H24-D1-1 深度49.20~49.91m 最新活動面の深度 (No.12) を変更

第833回審査会合

敦賀発電所2号炉 敷地の地形、地質・地質構造について

参考資料1 薄片観察結果

最新活動面認定根拠 (H24-D1-1 深度49.20~49.91m)

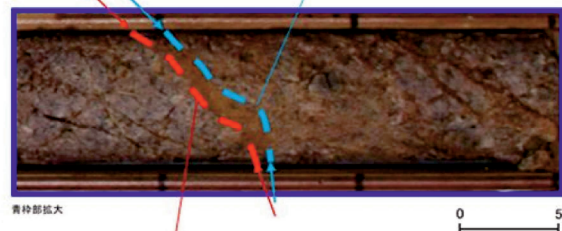
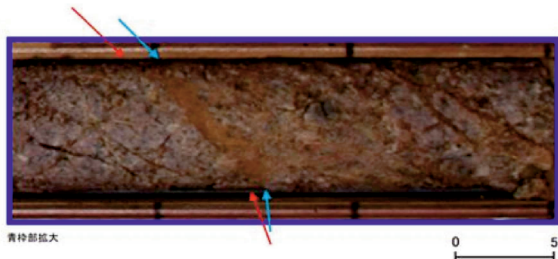
- 従前提示していたデータでは、最新活動面の深度について、薄片観察結果には深度「49.84m」と記載していたが、以下のことから最新活動面の深度を49.84mから49.82mに変更する。
- 当初のコア観察では、深度49.84mを主せん断面としていたが、やや波打っている。一方、コアの再観察において、深度49.82mのせん断面がより直線的であることから、深度49.82mを最新活動面に認定した。
- 従前提示していたデータの最新活動面の深度は、再観察で認定した深度「49.82m」をデータ集に反映し忘れていたため、薄片観察結果には深度「49.84m」と誤って記載してしまった。なお、性状一覧表には、従前提示したものの正しい位置に最新活動面を示す矢印が付いている。

深度49.84mの面(水色矢印)はやや波打つ

深度49.82mの面(赤矢印)は、より明瞭で直線的である

・細粒部を伴い最も直線的であることから、深度49.82mのせん断面を最新活動面に認定した。

最新活動面※の記載
該当箇所のコア観察カード

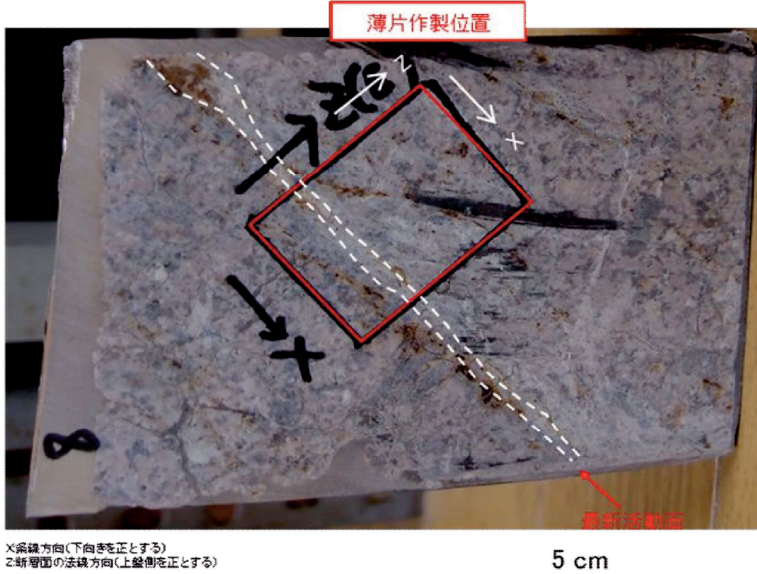
・49.82~49.84m: Hc-1 (主せん断面・49.84m)
上端44°、下端43°、上端は直線的でセメントに連続、下端はやや波打ちをから連続
片に2mmの石英粒を含有する軟弱な粘土で、明瞭な色
E層に、厚さは10mm

H24-D1-1 深度49.20~49.91m 最新活動面の深度 (No.12) の変更に伴い、最新活動面の深度を示す矢印の位置 (No.13) を変更

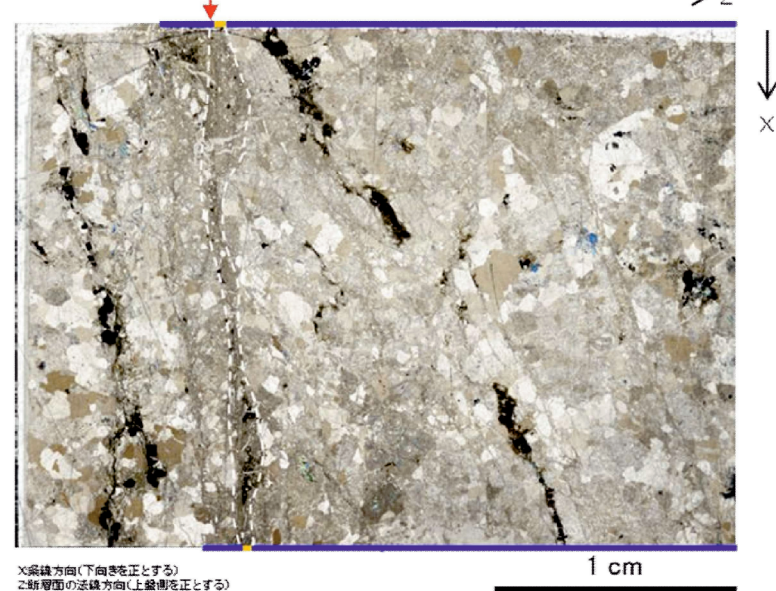
- 薄片観察結果の薄片試料全景写真上に最新活動面を示す矢印を記載しているが、最新活動面の深度の変更に伴い、細粒部の上端側である断層ガウジの左側に変更となる。

H24-D1-1 深度53.77~54.54m 最新活動面の深度 (No.15) を変更、それに伴い走向・傾斜 (No.16) を変更
 ブロックサンプル写真、薄片試料写真 (No.18) を上下左右反転

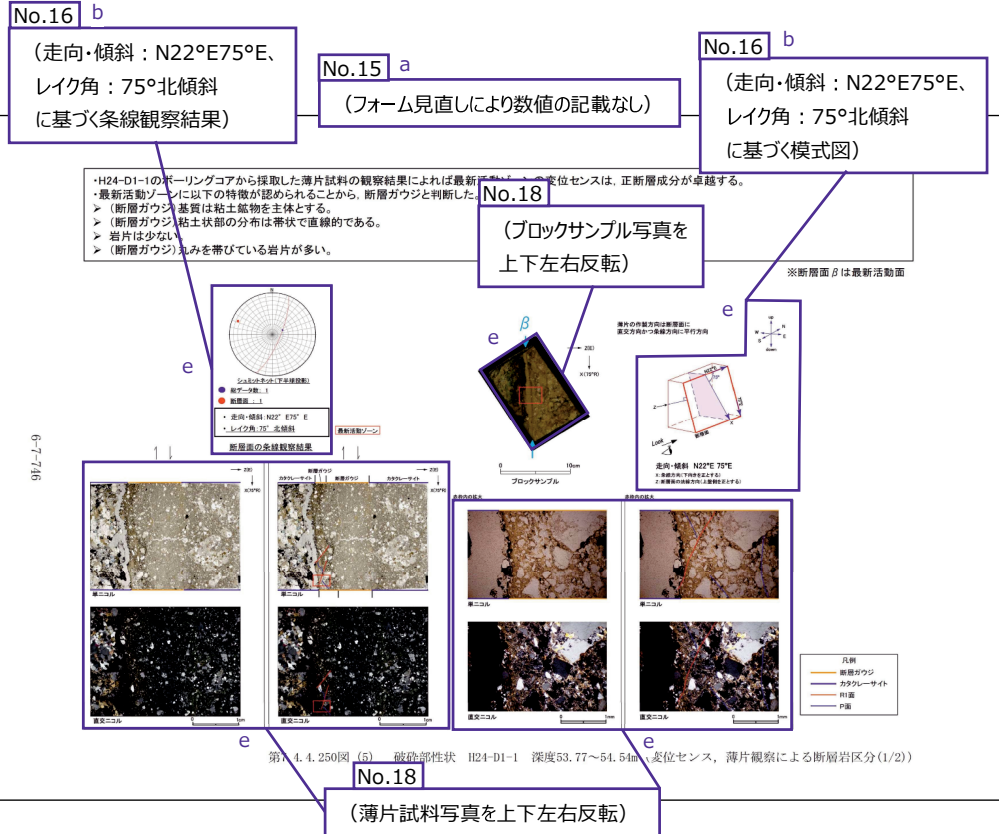
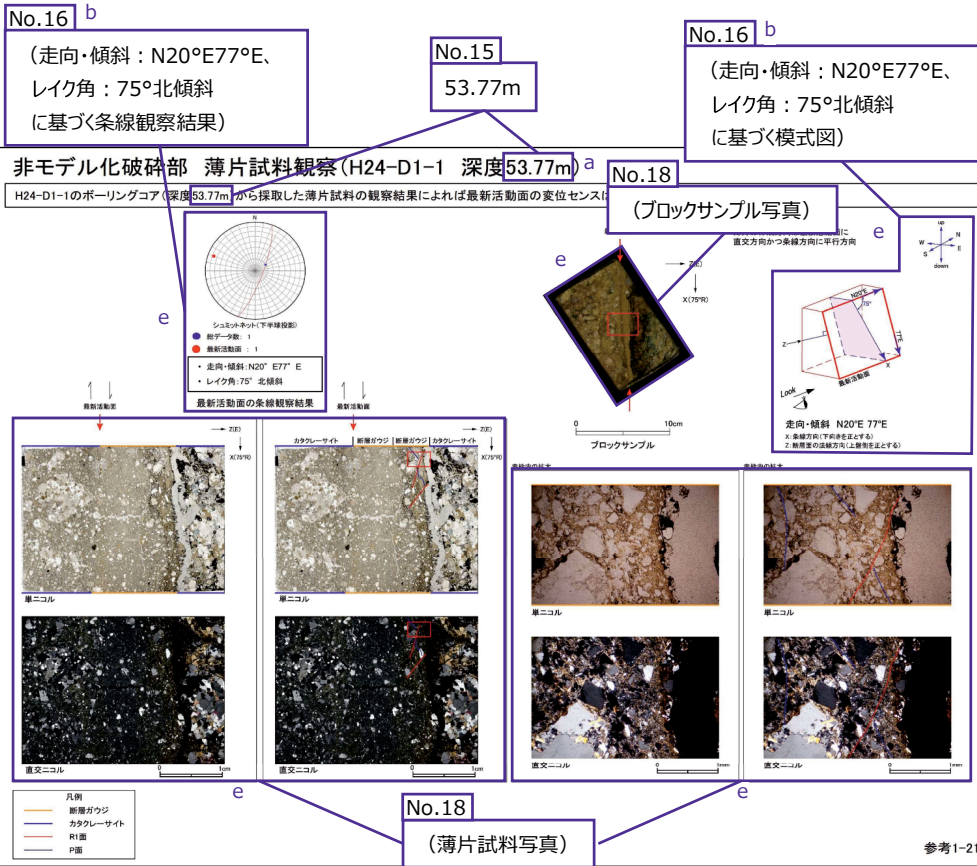
- ・最新活動面の深度を53.80mに変更 (No.15)

【理由】コアを再観察した結果, 深度53.80mが細粒部を伴い最も直線的であった

- ・走向・傾斜をN22E75Eに変更 (No.16)

【理由】最新活動面の深度 (No.15) の変更により, 基準方位が変わることに伴う変更

- ・断層ガウジの幅を1.0cmに変更 (No.17)

【理由】資料作成時に観察事実が正しく反映されていなかった

- ・薄片観察結果に掲載の写真の向きを修正 (No.18)

【理由】写真の向きを見誤っていた

- a 最新活動面の深度を「53.80m」に変更 (No.15)
- b 走向・傾斜を「N22E75E」に変更 (No.16)
- c 見直し後の走向・傾斜に基づく図に変更 (No.16)
- d 断層ガウジの幅を「1.0cm」に変更 (No.17)
- e ブロックサンプル写真, 薄片試料写真の向きを上下左右反転 (No.18)
